改善箇所説明図（例として走行装置のスイッチを示す）

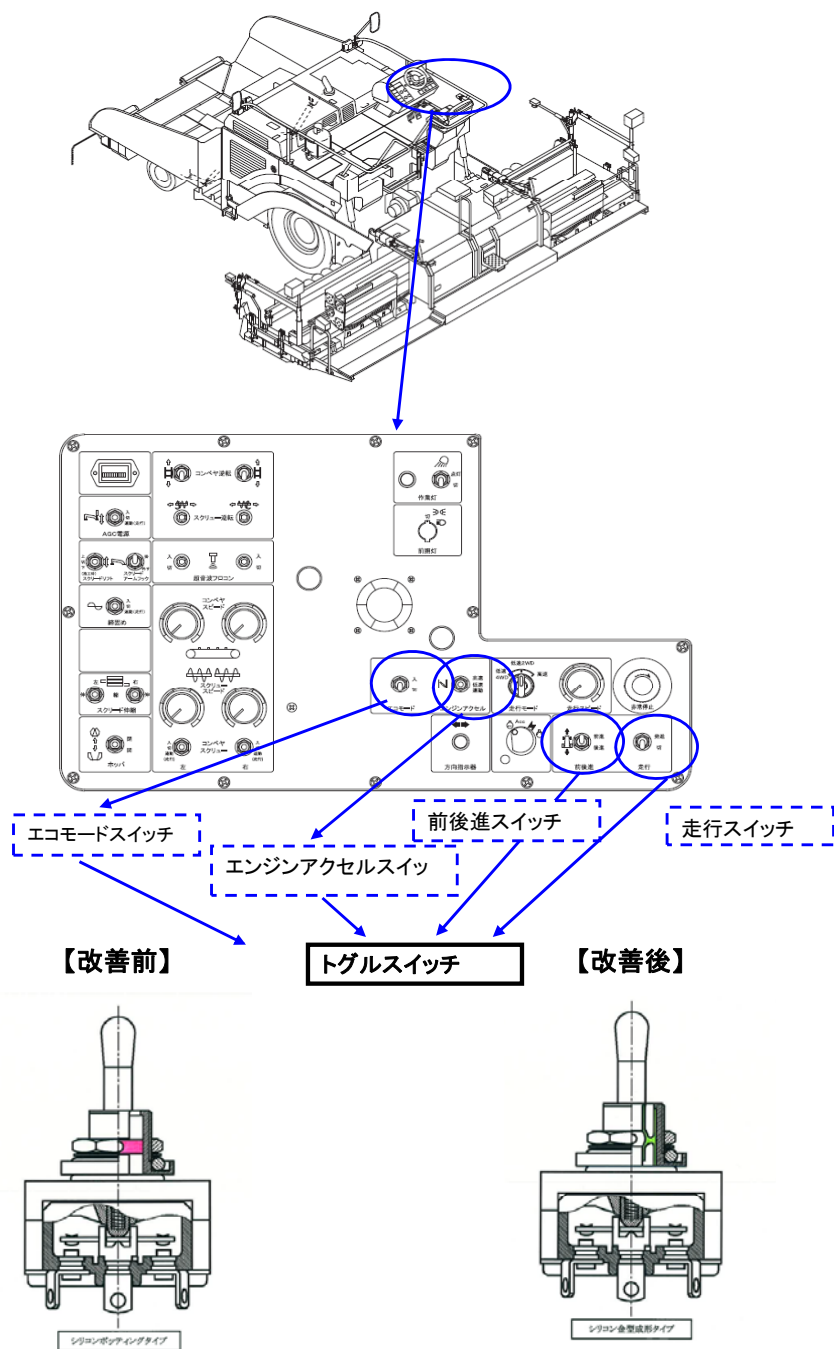
基準不具合発生箇所

アスファルトフィニッシャーに備える走行装置及び作業装置の作動状態を切り替えるトグルスイッチの防水構造が不適切なため、当該スイッチ内部の接点部に水が侵入し、接点不良が発生する場合がある。そのため、そのままの状態で使用を続けると、走行装置又は作業装置が誤作動を起こすなど正常な操作ができなくなるおそれがある。

全車両、対象となるトグルスイッチを対策品に交換する。

注： は対策部品に交換する部品を示す。
